SERVICE INFO – INA 0187

מעבר לשימוש ברצועה אלסטית מרובת צלעות

גלגלת מתיחה מק"ט – 10 531 0503 לא נדרשת יותר

איור 1: מערכת רצועת מנוע המנועים בעלי מספר מנוע: 0113089 והלאה בעלי גלגלת מתיחה

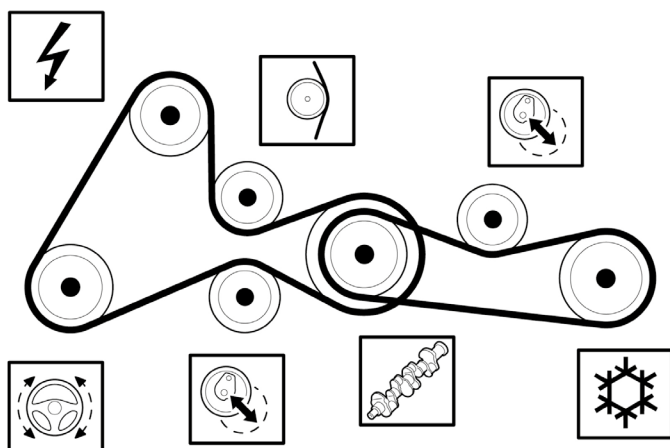
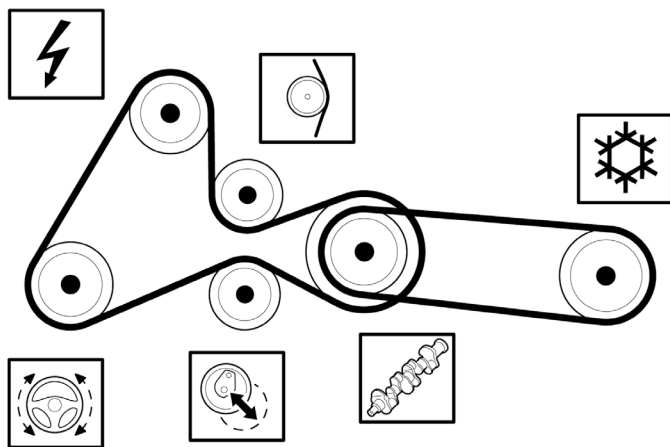
עבור מערכת רצועות מנוע ברכבים בעלי מיזוג אוויר, היצרנים לעיל משתמשים ברצועה אלסטית מרובת צלעות החל ממספר מנוע: 0113090 עבור רצועת מדחס המזגן. דבר זה מגביל את השימוש בגלגלת מתיחה אשר היתה בשימוש עד כה ביחד עם רצועת המנוע מהדגם הקונבנציונלי.

מנועים ממספר מנוע: 0113089 והלאה יכולים להגיע מותקנים עם רצועת המנוע FB4PK903 כחלק מתחזוקת שבר.

גם דבר זה מגדיר את הצורך בשימוש על גלגלת מתיחה שונה.

רצועת המזגן מהסוג האלסטי תואמת את כל הדרישות הטכניות ללא שום מגבלה או סייגים וניתן להתקינה בביטחה וללא כל חשש על המנועים ממספר מנוע: 0113089. ברגע בו המנוע עבר את השינוי לרצועת מזגן אלסטית, גלגלת המתיחה איננה נדרשת יותר לצורך ההתקנה על הרכב מכל סיבה שהיא.
